**AVIS RELATIF À LA PROTECTION
CONTRE LES EVENTUELS EFFETS NOCIFS ET NUISANCES
PROVOQUÉS PAR LES RAYONNEMENTS NON IONISANTS
GÉNÉRÉS PAR DES ANTENNES ÉMETTRICES STATIONNAIRES**

Commune : SAMBREVILLE - Exploitant : ORANGE

Référence exploitant : 012N1_2 / 30028N1_1 / 40028N1_1 / 50028N1_1

Rapport n° 658 / 2025

Figure 1 : Vue en plan des lieux de séjour et des points de contrôle

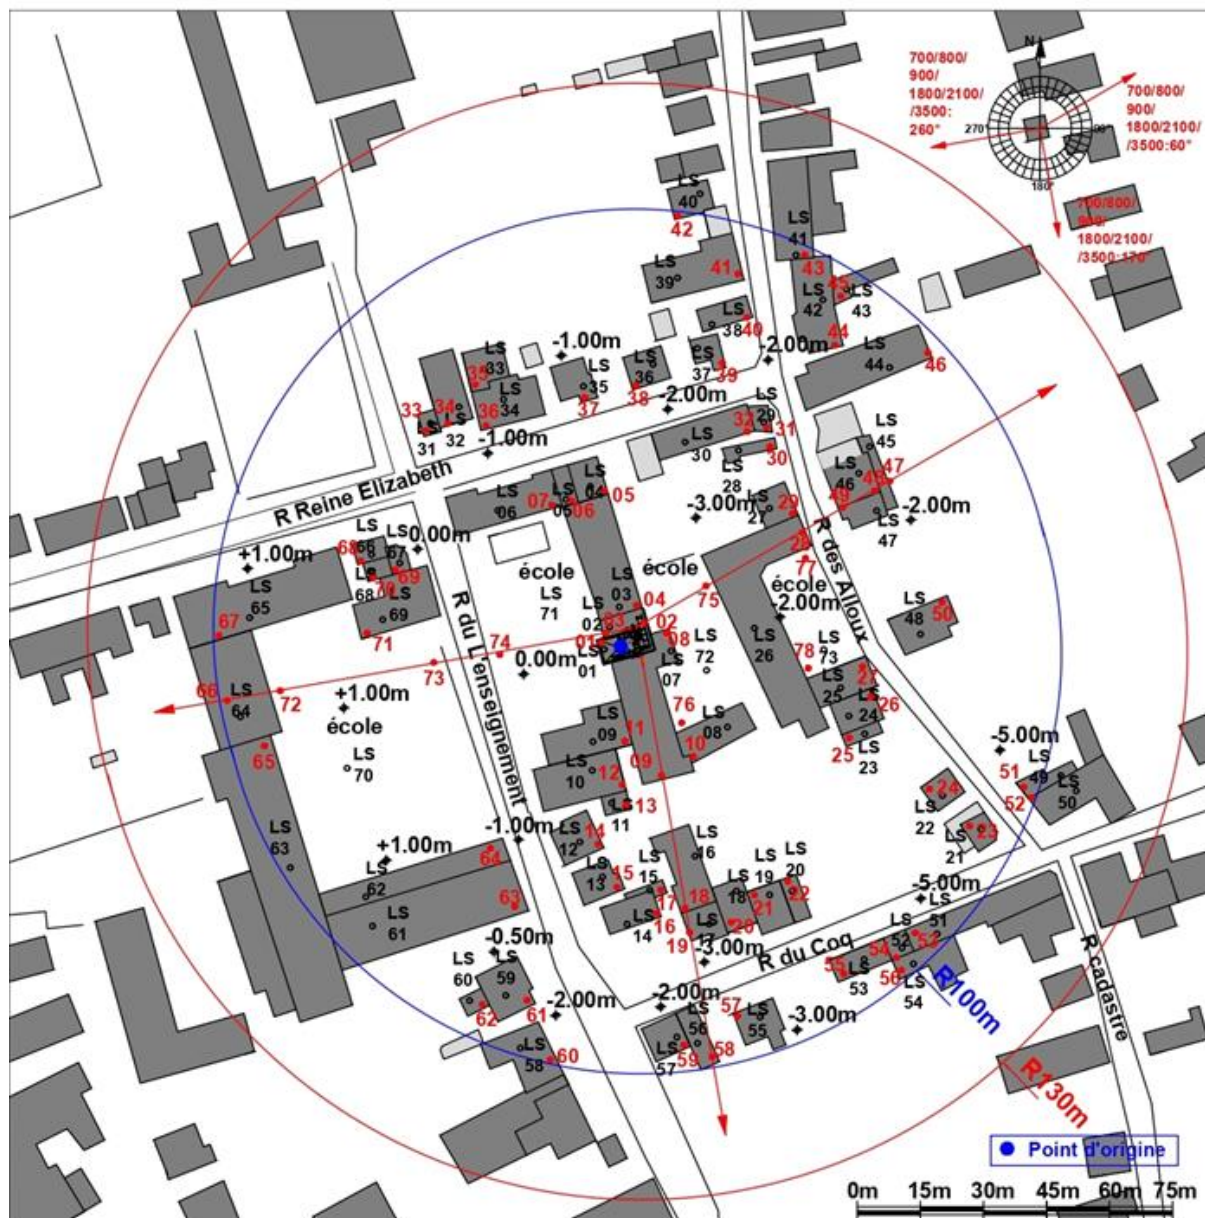
En ce qui concerne les antennes de l'installation mentionnées dans le tableau 1, la distance maximale à laquelle la limite pourrait être atteinte, à l'extérieur, est égale à 86,1 m. S'il n'y a pas de LS à une distance inférieure, les antennes respectent forcément la limite d'immission.

Dans le cas des LS situés à l'intérieur des bâtiments, une atténuation d'obstacle est prise en compte et il en résulte que la distance maximale à laquelle la limite pourrait être atteinte se réduit à 62,8 m.

Les résultats de l'évaluation décrite au paragraphe 4 indiquent que les antennes émettrices stationnaires de l'installation faisant l'objet du présent avis ne produisent pas, dans un lieu de séjour, un rayonnement électromagnétique maximum supérieur aux limites fixées à l'article 4 du décret.
